Projet de centrale photovoltaïque au sol  
Lieu-dit « Blanas », commune de Saint-Jean-du-Pin (30)  
Réponse à l'avis de la MRAe Occitanie  
Novembre 2023

Le présent document constitue le mémoire en réponse à l'avis délibéré de la Mission Régionale d'Autorité environnementale (MRAe) Occitanie rendu le 7 octobre 2023 (Avis n°MRAe – 2023APO120, présenté en annexe 1).

## **Projet de centrale photovoltaïque au lieu-dit Blanas à Saint- Jean-du-Pin (Gard)**

Localisation de la base-vie et de la zone de stockage (en jaune sur le plan)

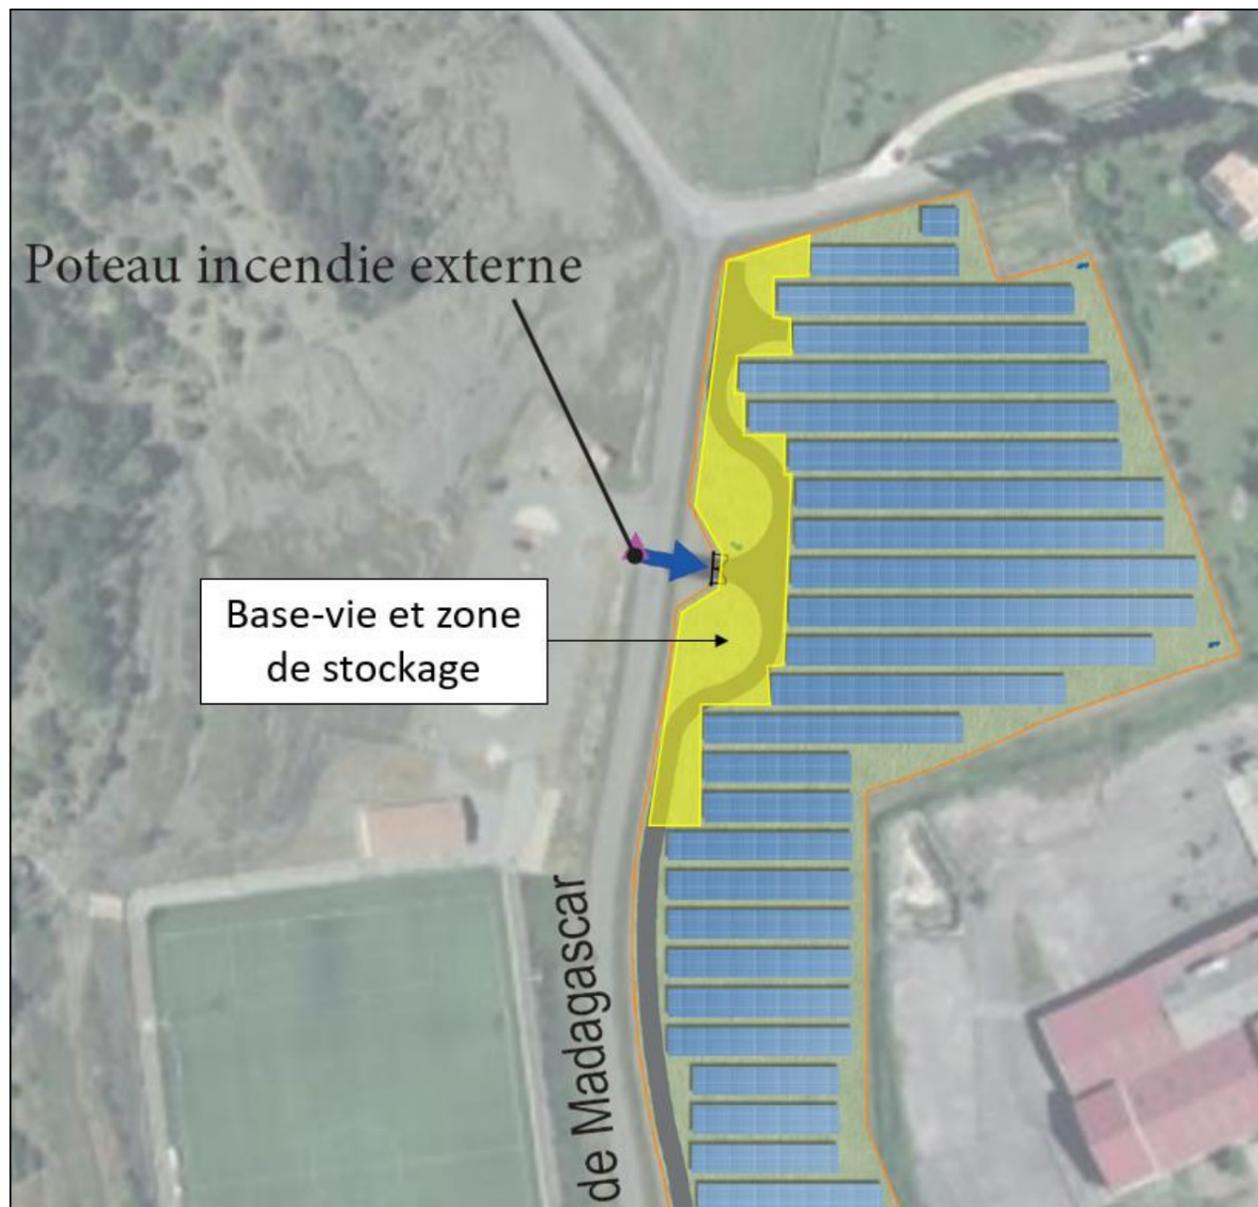
**La MRAe recommande de compléter la description du projet et des aménagements nécessaires en phase de chantier et d'exploitation. Elle recommande de préciser la localisation des zones de stockage et de la base de vie afin d'estimer leurs impacts sur les milieux naturels et l'érosion des sols.**

La base-vie et la zone de stockage seront positionnées à l'entrée de la centrale, dans l'enceinte clôturée, au droit de la piste interne et des dégagements associés, comme matérialisé sur le plan ci-dessous :

Au regard du positionnement de ces éléments, les incidences résiduelles du projet sur les milieux naturels et l'érosion des sols ne sont pas modifiées.

Carte des sites dégradés à l'échelle de la communauté d'agglomération d'Alès Agglomération

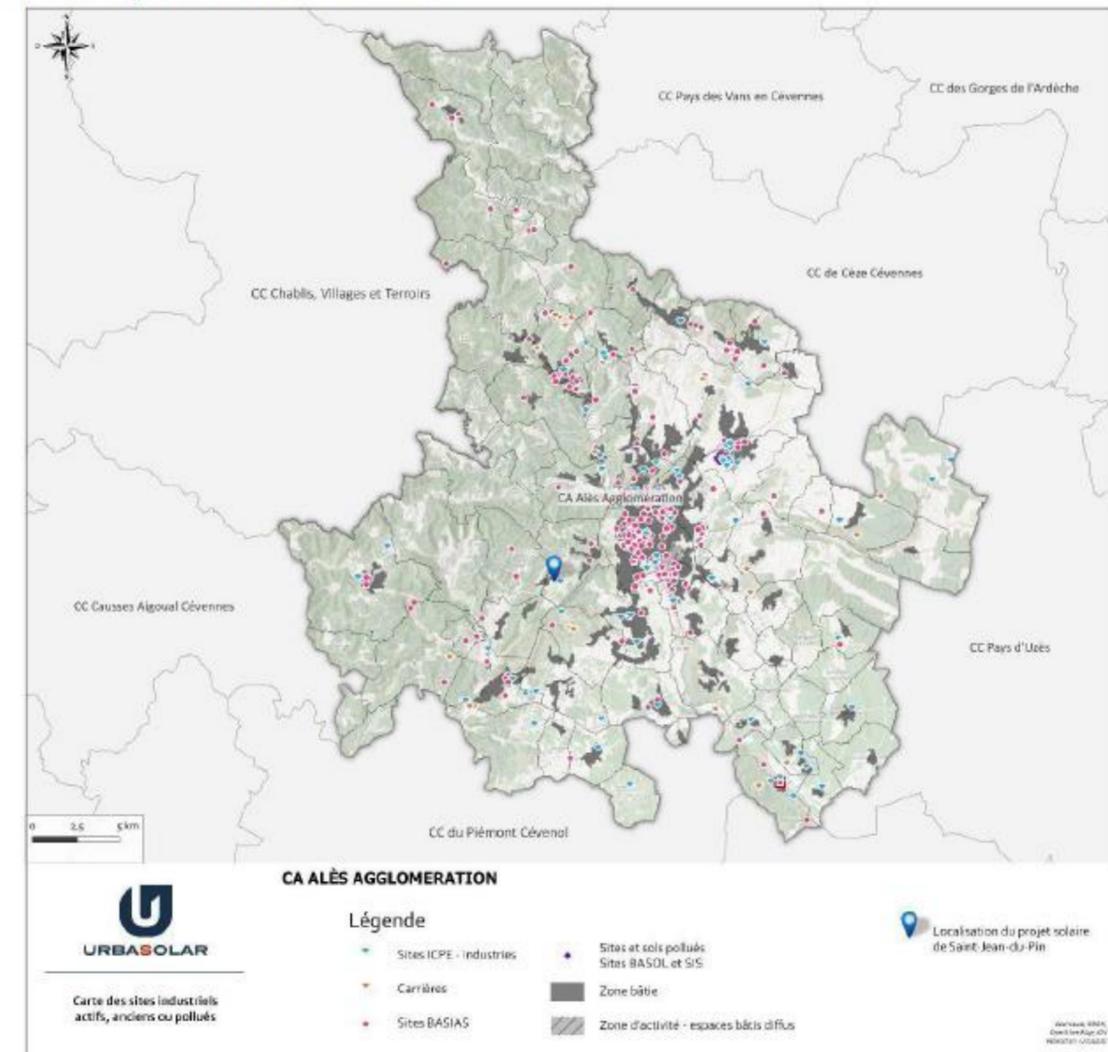
**La MRAe considère que la justification de la localisation du site est insuffisante au regard des enjeux environnementaux et recommande de produire une analyse de solutions alternatives (secteurs très anthropisés ou dégradés notamment), a minima à l'échelle supra-communale en accord avec les orientations nationales et régionales, afin de déterminer la solution de moindre impact environnemental.**

Nous tenons à rappeler que la justification du choix du site d'implantation a été effectuée à l'échelle de la communauté d'agglomération d'Alès Agglomération, et donc par conséquent à une échelle supra-communale comme demandée par la MRAe.

L'étude d'impact détaille la méthodologie qui a prévalu pour le choix du site d'implantation, aux pages 283 à 285, lesquelles sont reproduites ci-contre pour mémoire.
